Technical Bulletin

motore FIAT 1.9 JTD

RIFERIMENTO GATES:	6PK1835XQ per rif. OE 55189679 e 71734476
MARCA:	ALFA ROMEO / FIAT / LANCIA
MODELLO:	147, 156, GT, Marea, Marengo, Multipla, Lybra
MOTORE:	1.9 JTD
CODICE DEL MOTORE:	182B4000, 186A6000, 186A8000, 186A9000, 182B9000, 192A5000, 192B1000, 937A2000, 937A4000, 937A5000, AR32302, AR37101

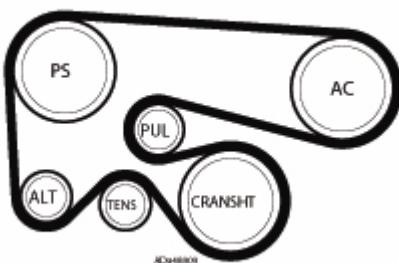
Sin dalla sua introduzione, il motore 1.9 JTD della FIAT con il compressore dell'aria condizionata, è stato soggetto di numerose modifiche.

Tutti gli organi della trasmissione, la cinghia, il tenditore e le puleggie, hanno subito dei piccoli cambiamenti (non necessariamente gli stessi per Alfa, Lancia e Fiat) allo scopo di migliorare le prestazioni della trasmissione.

Il risultato è che ora FIAT propone solo una lunghezza per questa trasmissione: riferimenti OE 55189679 e OES 71734476.

La cinghia per il ricambio di Gates è la **6PK1835XQ**.

Questo significa che la 6PK1840 in precedenza raccomandata su alcune di queste applicazioni non deve più essere montata sui motori 1.9 JTD con aria condizionata.
